改善箇所説明図

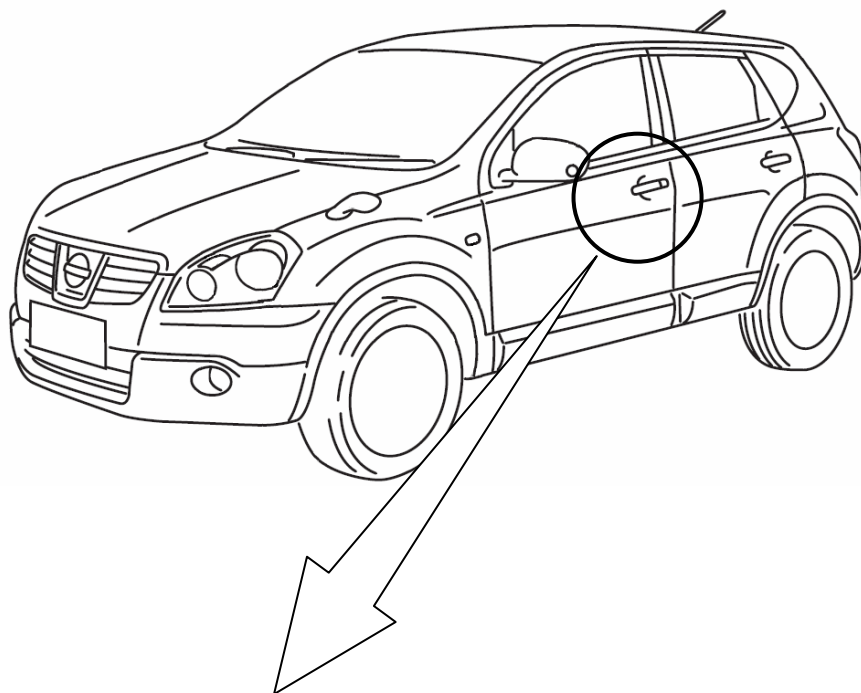
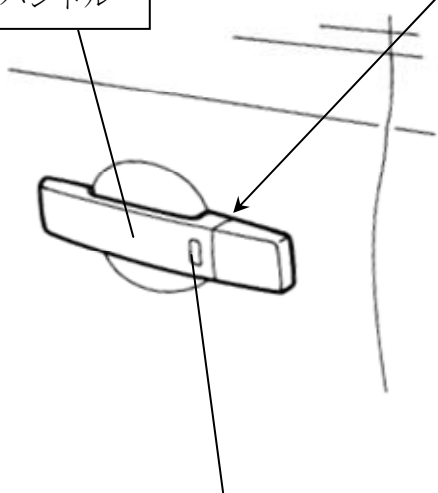
基準不適合発生箇所

インテリジェントキー仕様の運転者席及び助手席の乗降口の扉において、外側のハンドルの寸法が大き過ぎるものがあるため、扉を開いた際に当該ハンドルが引っ掛かって戻らないことがある。そのため、確実に扉を閉じることができないおそれがある。

改善の内容

全車両、当該ハンドルを点検し、引っ掛かりがあるものは修正する。
